Oggetto: [ID_VIP 5160] **SAN SEVERO (FG): Impianto di produzione di energia elettrica da fonte eolica, costituito da 29 aerogeneratori, per una potenza complessiva di 174 MW, sito nel territorio comunale di San Severo (FG) e relative opere di connessione nel Comune di San Severo (FG), denominato "Parco Eolico del Triolo".**

Proponente: Società wpd Triolo s.r.l.

Parere tecnico istruttorio della Direzione Archeologia belle arti e paesaggio (DG ABAP).

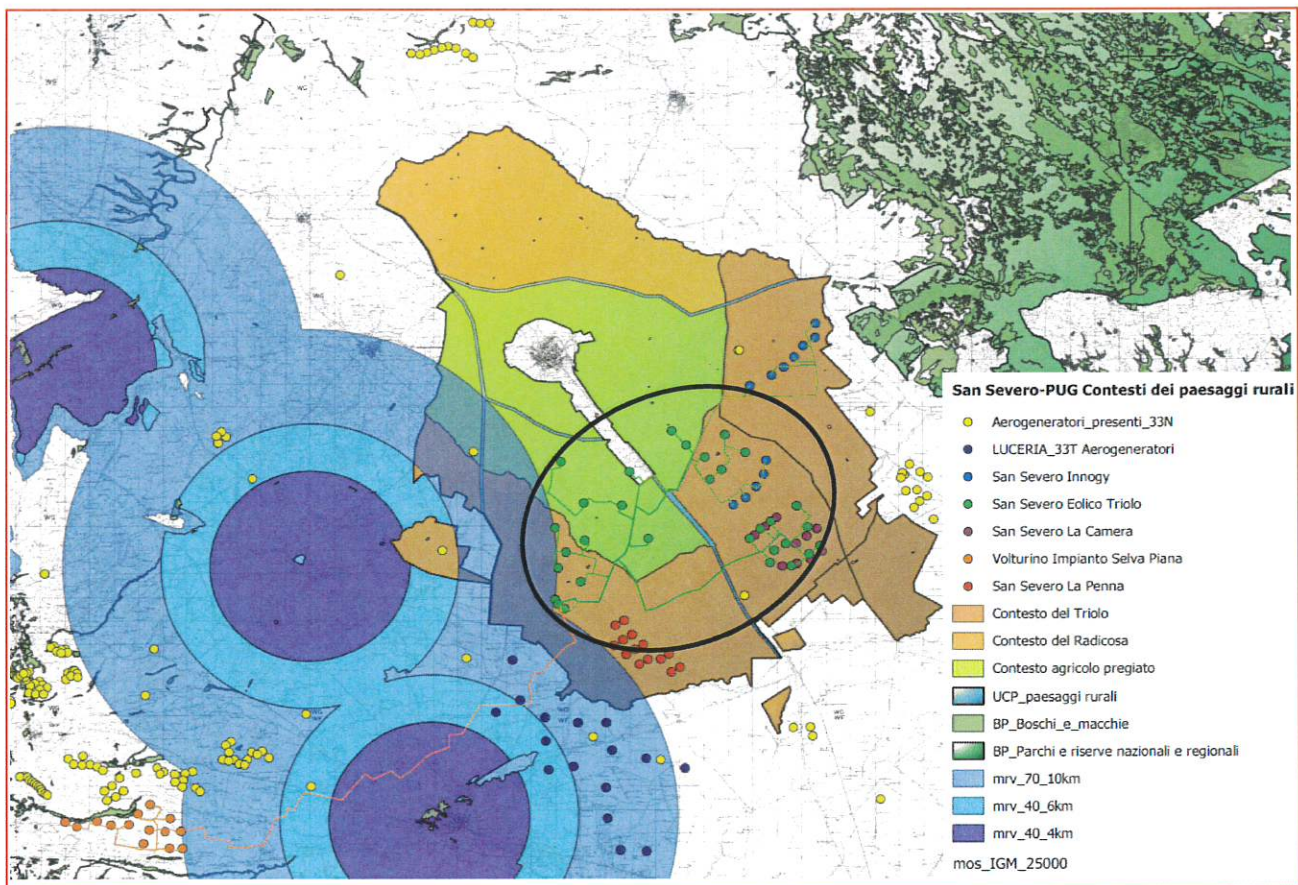
CONSIDERATE le Osservazioni trasmesse dal sig. Pietro Pacifico e dalla sig.ra Maria Lombardi De Theo, nonché quelle trasmesse dalla Società Enerwing s.r.l., relative alla sovrapposizione/interferenza di 10 aerogeneratori del progetto in questione (WTGs nn. 12, 13, 14, 15, 16, 17, 18, 19, 20 e 21) con il progetto di un impianto eolico, nel comune di San Severo, denominato "La Camera", presentato dalla predetta Società Enerwing S.r.l., che chiede alla Commissione Tecnica di Verifica dell'Impatto ambientale VIA e VAS di esprimere parere negativo al progetto presentato dalla Società wpd Triolo S.r.l. e, in subordine, di esprimere parere negativo alla realizzazione degli aerogeneratori dal n. 12 al n. 21.

Elaborazione GIS: Impianti eolici proposti nell’area di studio. È evidenziato l’impianto eolico in esame (aerogeneratori verdi) che con gli aerogeneratori dal n. 12 al n. 21 interferisce con il progetto proposto dalla Società Enerwing S.r.l. (aerogeneratori marroni “San Severo La Camera”). Nella cartografia è evidenziata inoltre la sovrapposizione dell’impianto eolico in esame con i sub sistemi dei “Paesaggi rurali”, definiti come contesti.

Foto dal Castello di Lucera - Ante operam

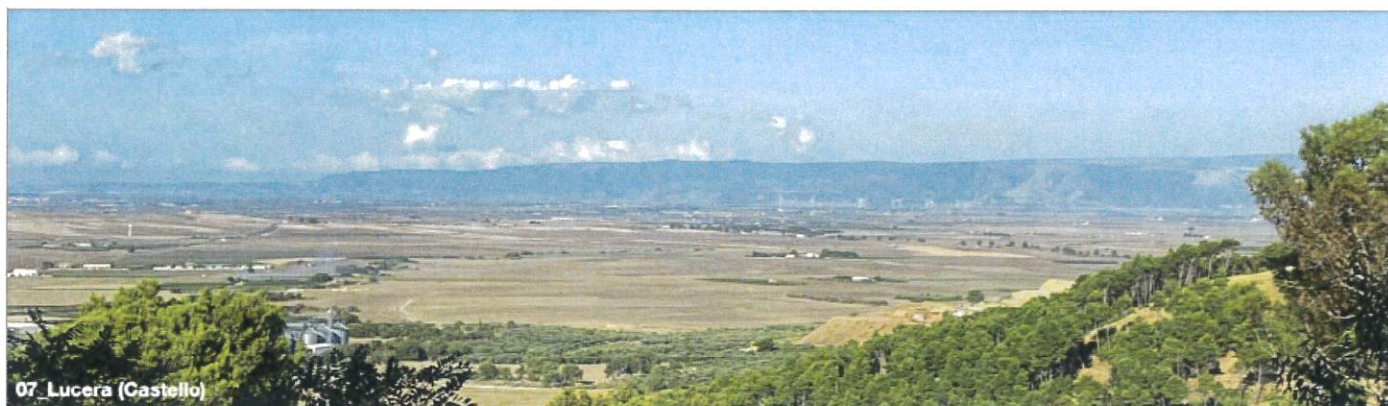
CONSIDERATO che dal punto panoramico costituito dall'area del Castello di Lucera, come dimostrato dalla fotosimulazione elaborata dalla Società proponente (sotto riportata, in merito alla quale si deve comunque evidenziare che, sulla base dell'esperienza acquisita - come anche dal confronto diretto effettuato con impianti realizzati - la fotosimulazione non è in grado di restituire appieno l'effettiva visibilità che si realizza nella realtà da parte degli aerogeneratori di progetto, dovendo quindi considerare, anche solo sulla base del principio di precauzione stabilito dall'articolo 3-ter del D.lgs. 152/2006, una maggiore visibilità rispetto a quella effettivamente proposta dal fotoinserimento), la presenza degli aerogeneratori proposti (alcuni dei quali localizzati in prossimità della fascia esterna del cono visuale di Castel Fiorentino e del Castello di Lucera), si somma agli aerogeneratori esistenti determinando un notevole peggioramento delle visuali godibili da tale bene culturale, considerato dal PPTR quale elemento antropico puntuale di primaria importanza per la formazione dell'immagine identitaria e storicizzata del paesaggio pugliese.

Fotosimulazione dal Castello di Lucera – Post operam. Pur considerando i limiti della fotosimulazione, sono del tutto evidenti i nuovi aerogeneratori di progetto (da SIA.ES.8-Paesaggio-ES.8.8_Planimetria generale con punti di vista e fotoinserti-scala 1:40.000).
